Lausunto asemakaavan valmisteluaineistosta, asemakaavan muutos kortteli 164, Eura

Lausunto Euran kunnan korttelin 164 asemakaavan muutosluonnoksesta

Lausunto / Kortteli 164 asemakaavan muutoksen luonnos

Eura, korttelin 164 asemakaavan muutos
DNA:n kaapelit

Satakunnan maakuntakaavojen epävirallinen yhdistelmä

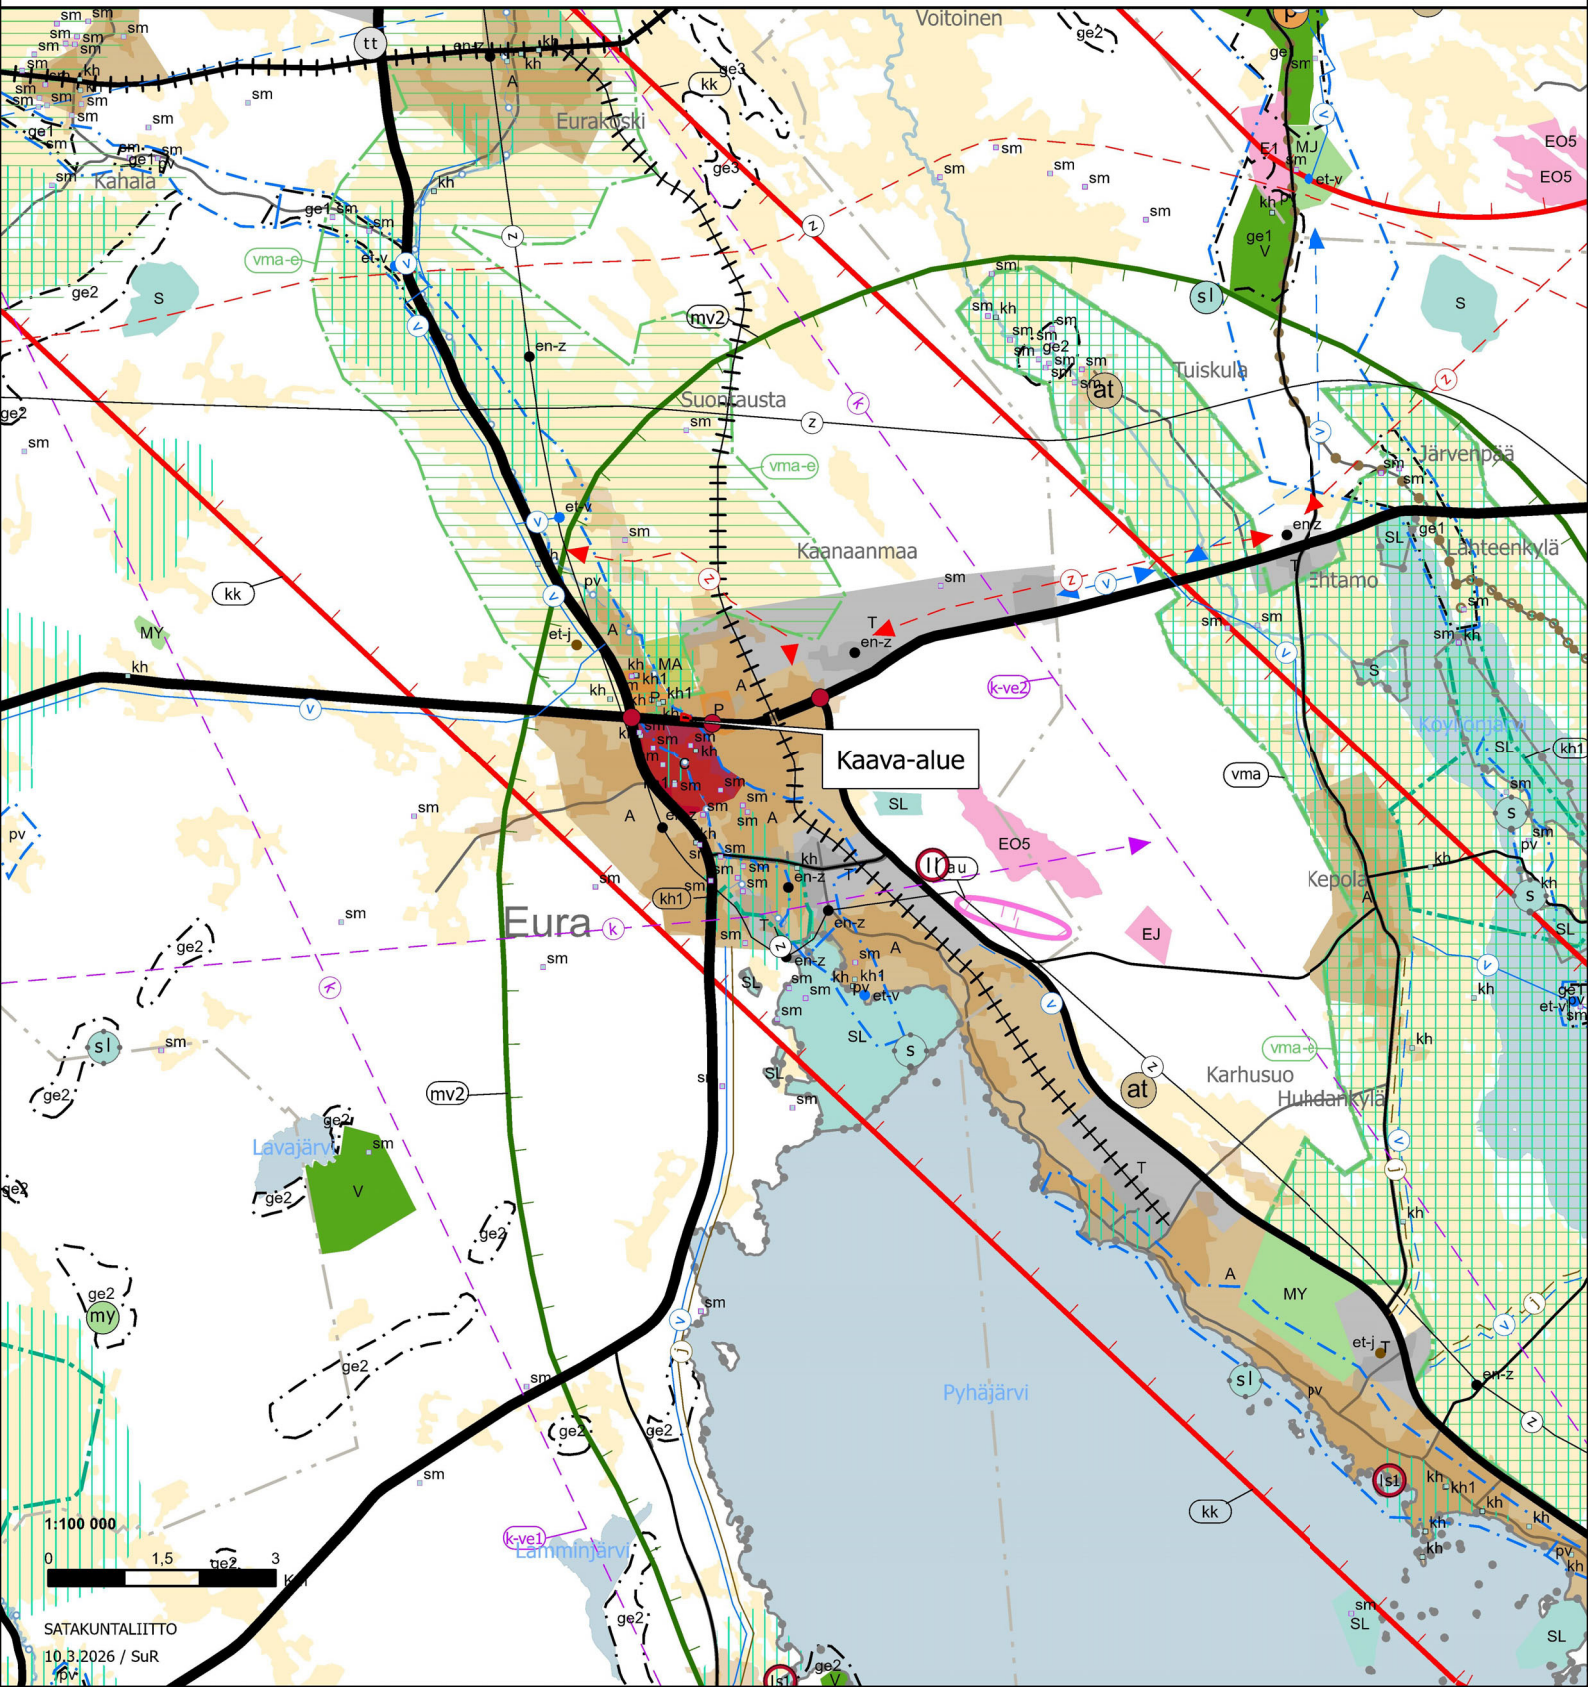
Lausunnolla olevan Euran kunnan kortteli 164 asemakaavan muutosluonnoksen alue

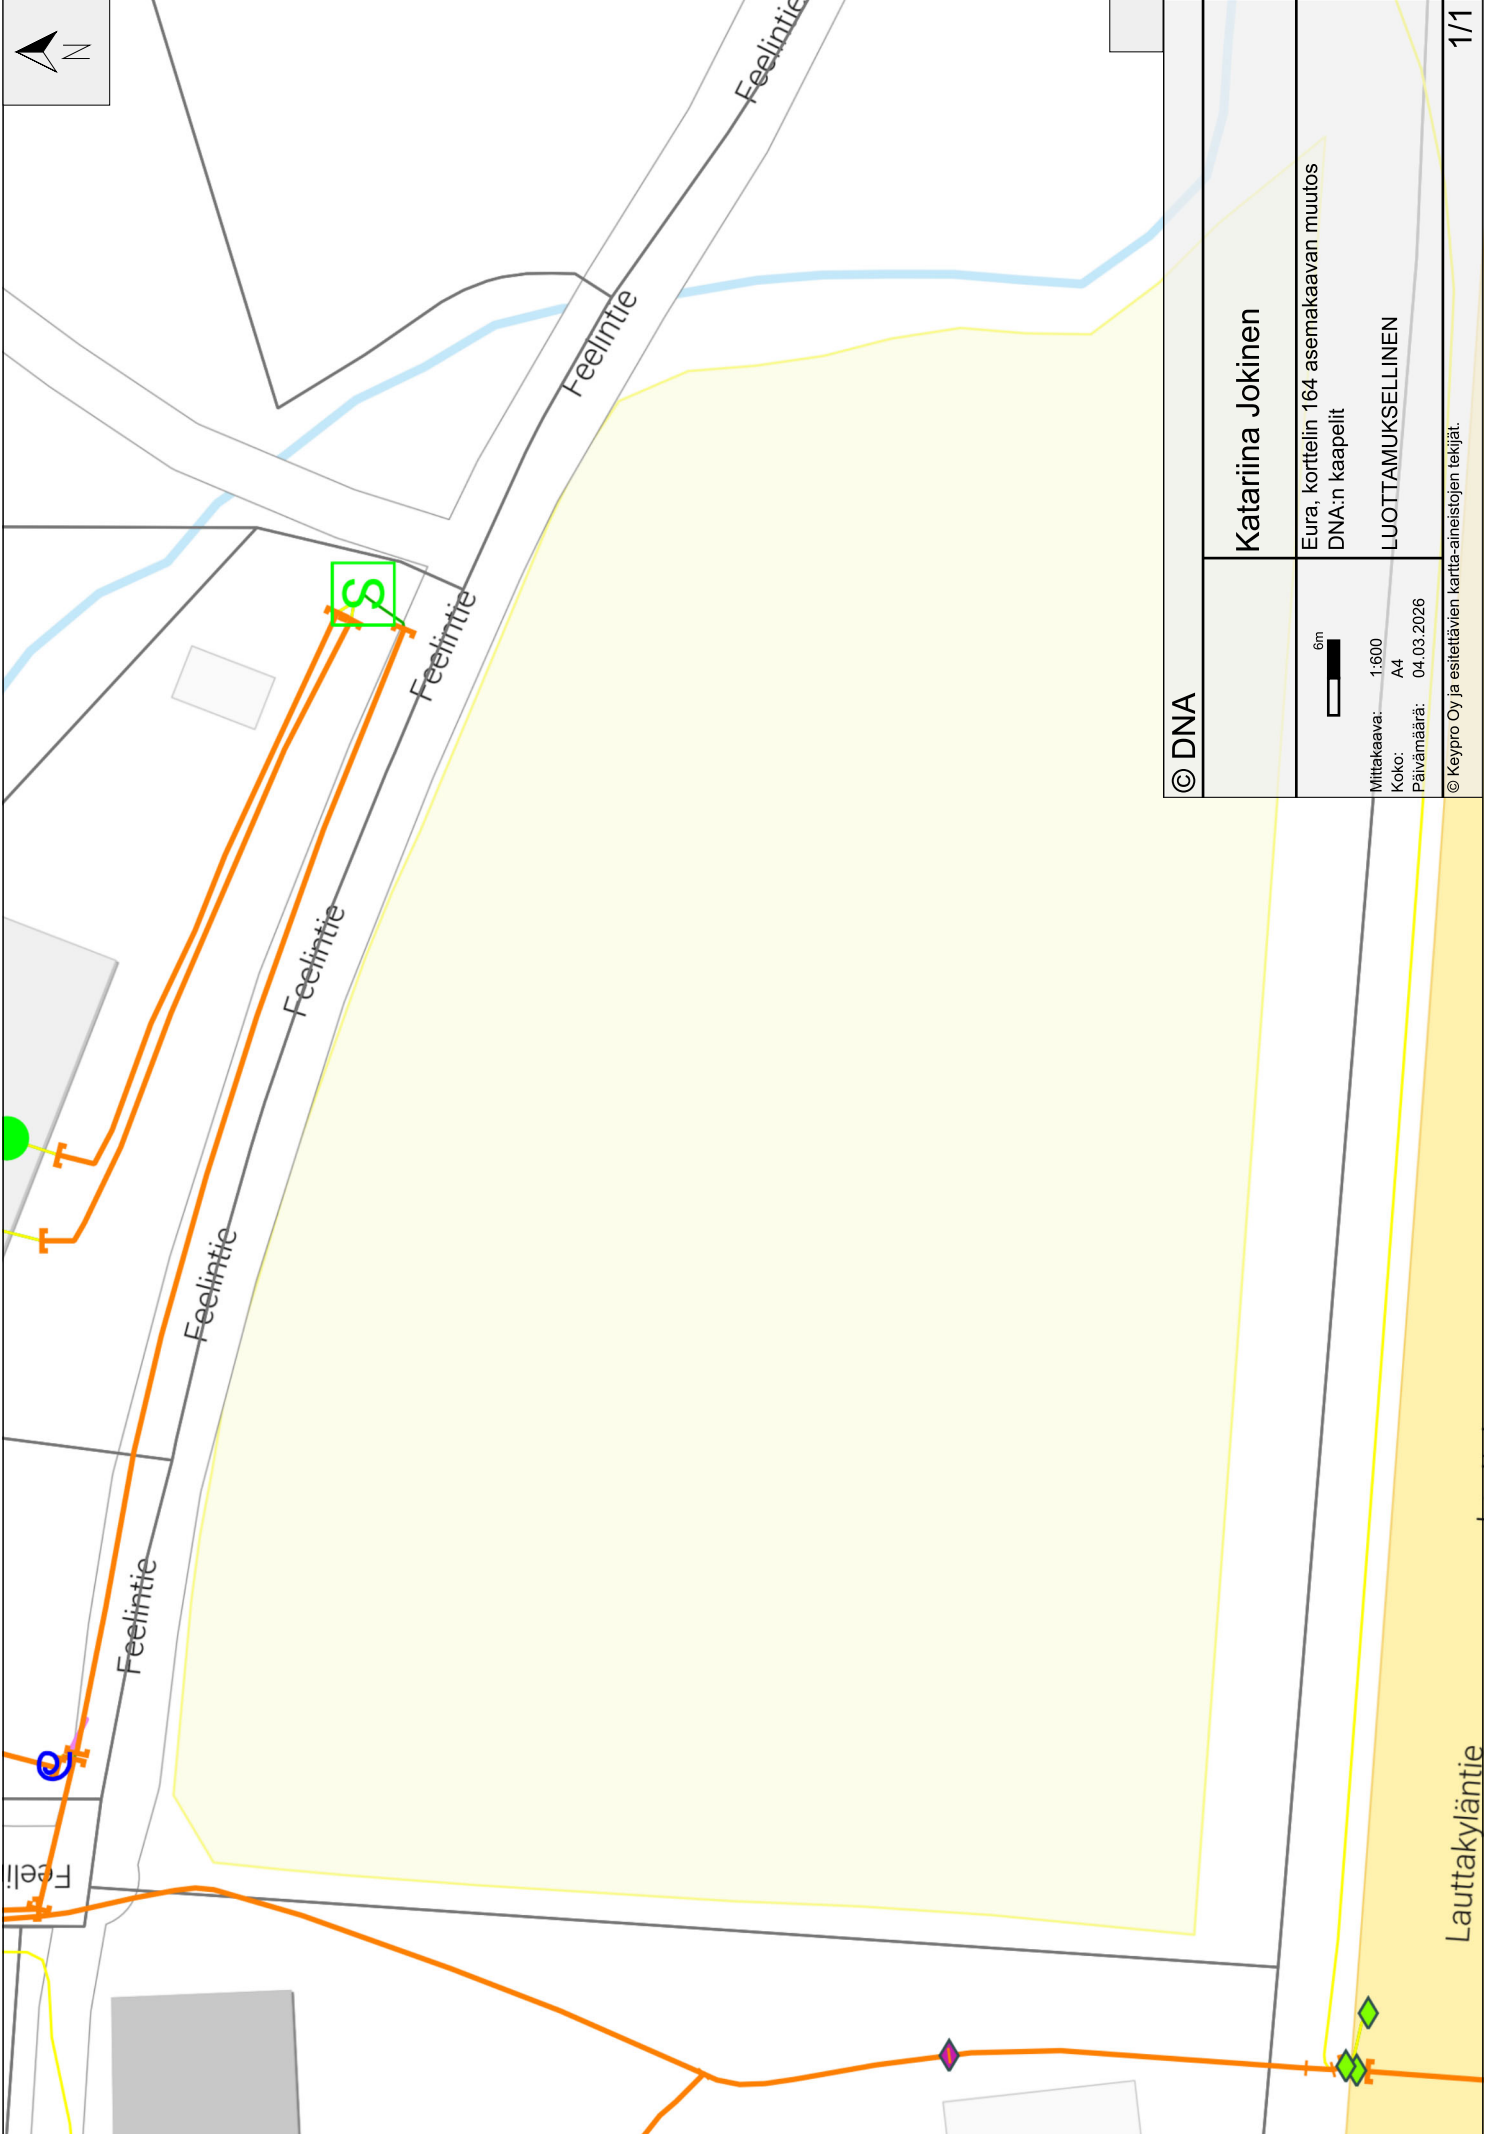
Alueen reunalla on nykyisin DNA:n omistamia telekaapeleita, joiden sijainti tulisi huomioida varsinkin kaava-aluetta rakennettaessa. Liite 1

Jos kaava-alueella olevien DNA:n omistamien telekaapelien sijaintia ei voida säilyttää, tulee niille osoittaa uusi korvaava reitti.
